Informe Consolidado de Solicitud de Aclaraciones, Rectificaciones y/o Ampliaciones a la Declaración de Impacto Ambiental del Proyecto "Centro Comercial Cencosud Shopping en Vitacura"

Nombre del Titular : CENCOSUD SHOPPING S.A.
Nombre del Representante Legal : Thomas Alexander Grob Urzúa
Dirección : Av. Presidente Kennedy 9001 Piso 7, Las Condes.

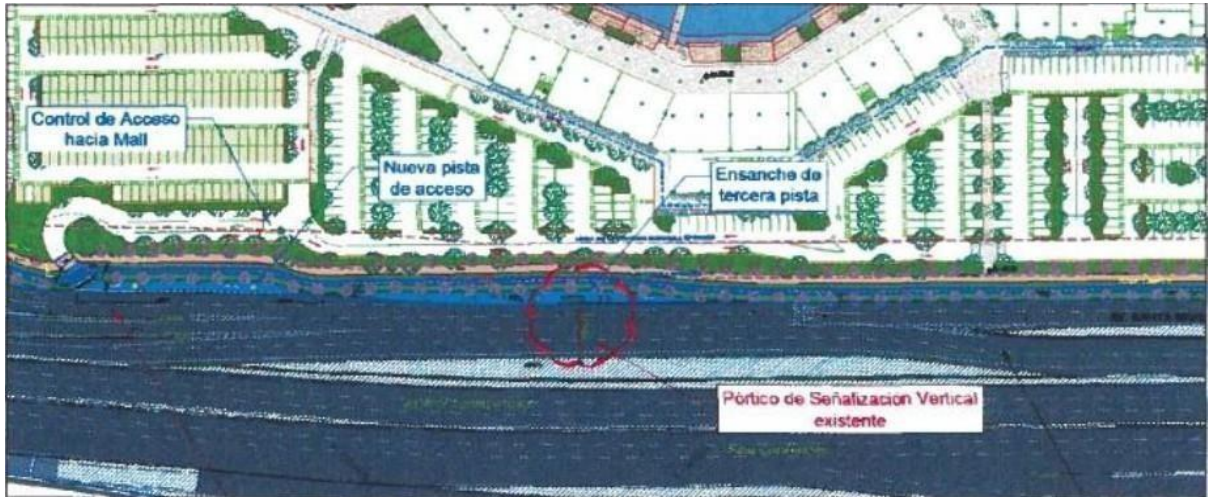
El Proyecto propone generar dos pistas de viraje izquierda desde Av. Santa Cruz hacia Américo Vespucio (Puente Centenario hacia el norte), según se aprecia en la siguiente imagen:

Por lo anterior, el proponente debe verificar que esta incorporación, junto con la respectiva modificación del cruce semaforizado existente, no genere afectaciones sobre el flujo que accede hacia Santa Cruz desde Av. Santa María, dado que esto podría congestionar dicha avenida, repercutiendo hacia todos los flujos que confluyen en el tramo analizado.”.

Se solicita al Titular pronunciarse al respecto.
